Technical Warning

TCK4S/TCK4NGS

Wichtige Einbauhinweise!

TB0063-DE

Altes gesintertes Design

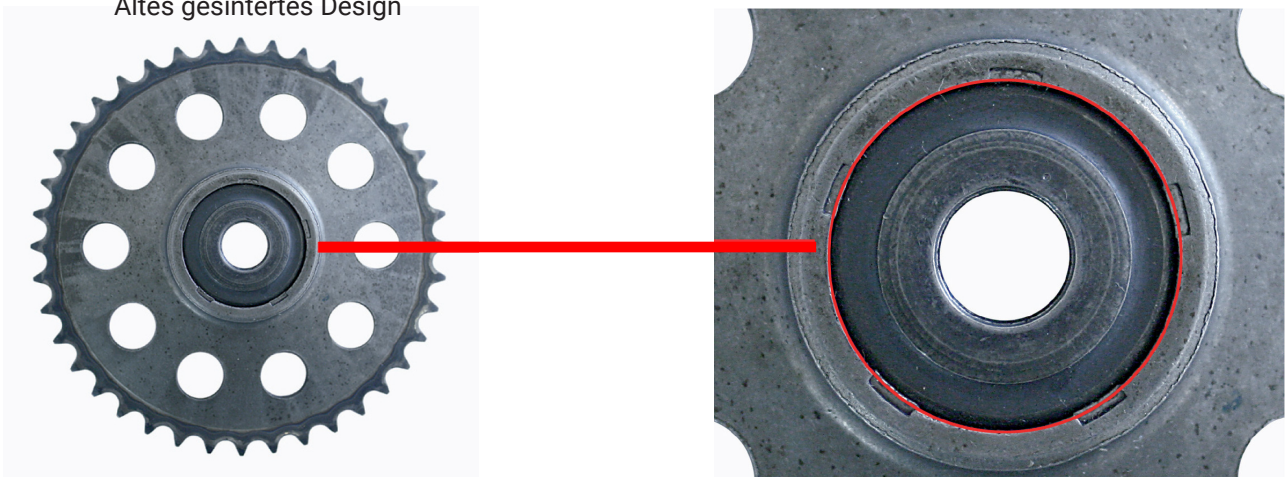
Die originalen GM Zahnräder für diesen Motor bis Motornummer 19DN0327 wurden aus sinterisiertem Material gefertigt und enthalten einen eingebauten Abstandshalter/Unterlegscheibe. Spätere Motoren verwendeten gepresste Stahlzahnräder die den Abstandshalter / die Unterlegscheibe nicht erforderten. GM hat die Produktion der frühen Zahnräder eingestellt und jetzt bieten nur die späteren Presstahlzahnräder an, die in diesem FAI-Bausatz zu finden sind.

Wichtig: Sinter- und Presstahlzahnräder dürfen NICHT vermischt werden.

Beim Austausch des alten Design-Getriebes gegen die neue Ausführung aus gepresstem Stahl, müssen Sie so neue Komponenten so zusammenbauen wie in der Abbildung gezeigt. Bemerkung: Achten Sie darauf, den Abstandshalter/Unterlegscheibe mit der flachen Seite zu montieren, Oberfläche zeigt nach vorn (diese berührt die Auslöseplatte des Pickups).
